改善箇所説明図

基準不適合発生箇所

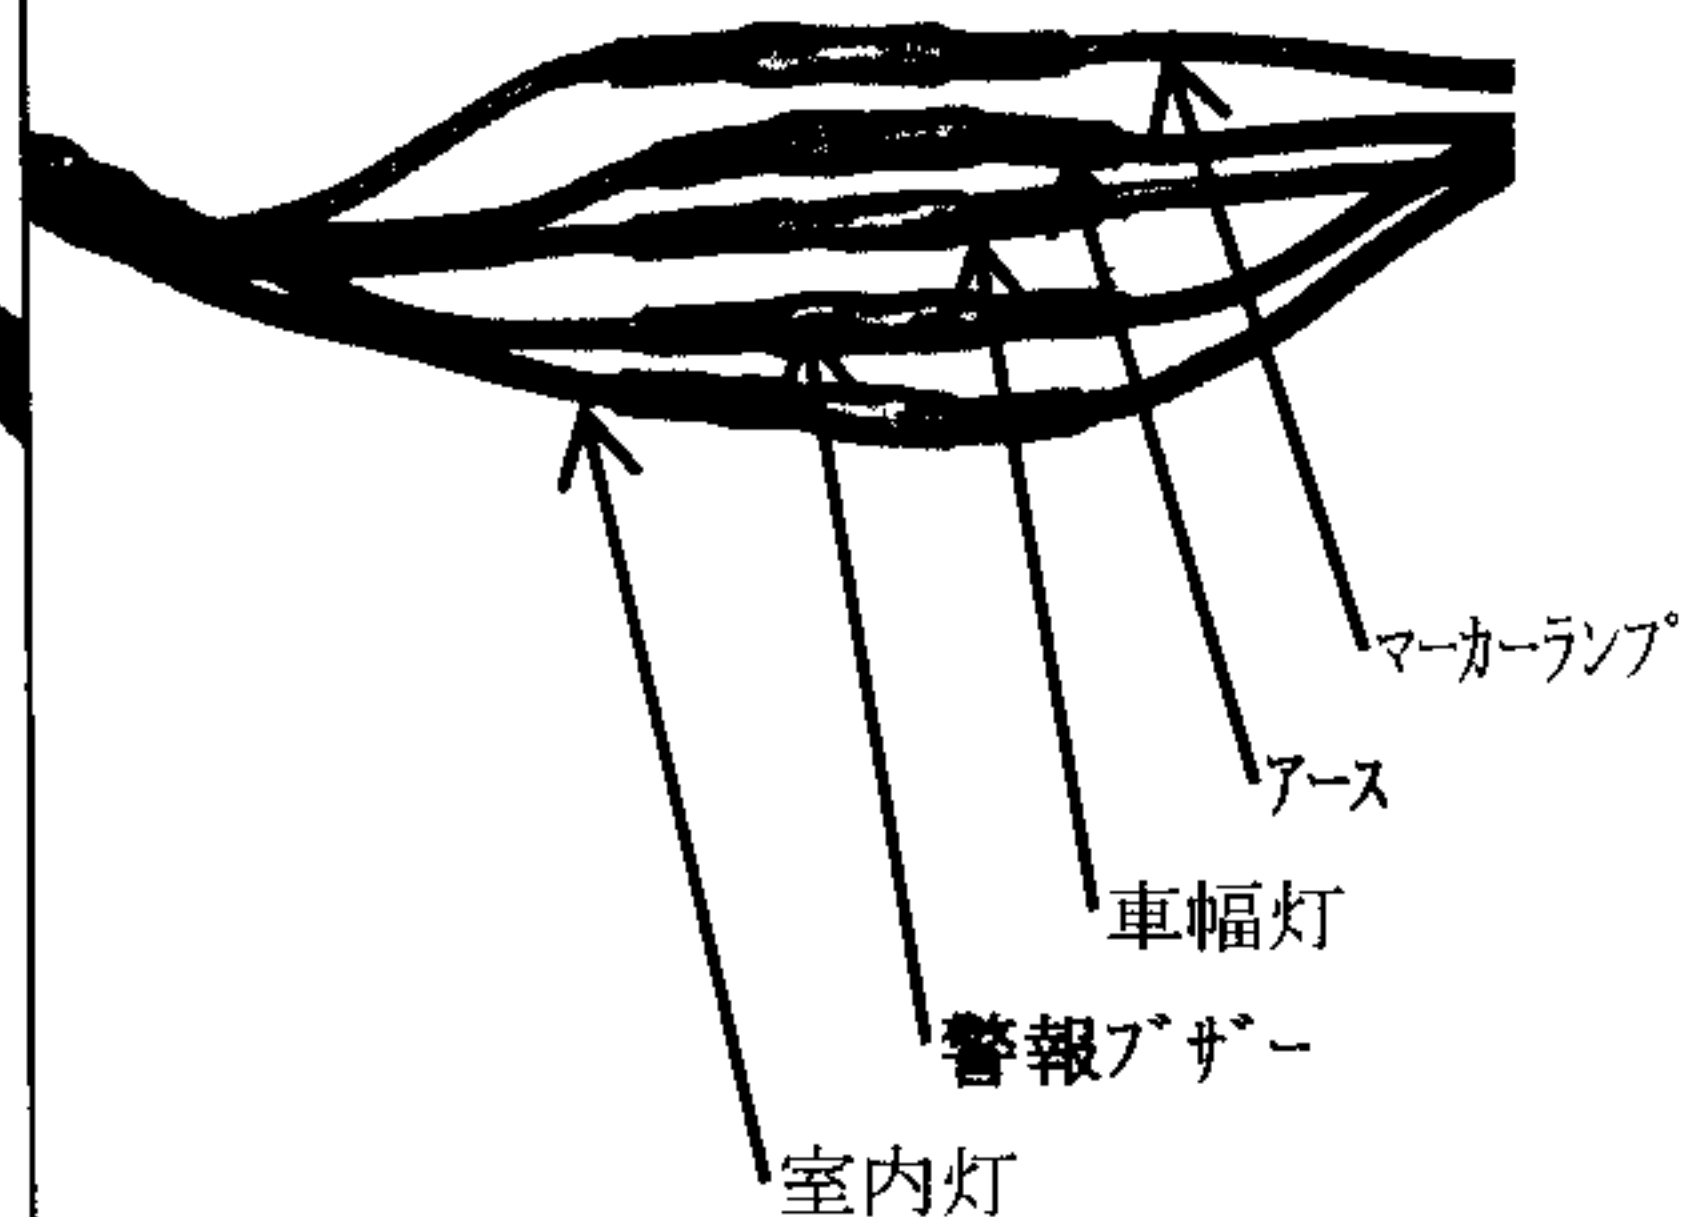
バン型車両において、バンボデーを車台に取り付けるまでの間に電装品用配線のコネクタ内に浸入した雨水等が滞留したまま、車台に架装したものがある。このため、そのままの状態で使用を続けると、当該コネクタ内の端子が腐蝕して、アース回路と導通するものがあり、最悪の場合、荷室内閉込防止用警報ブザーが突然鳴り出すおそれがある。

全車両、当該配線のコネクタを除去し、直結接続に変更する。
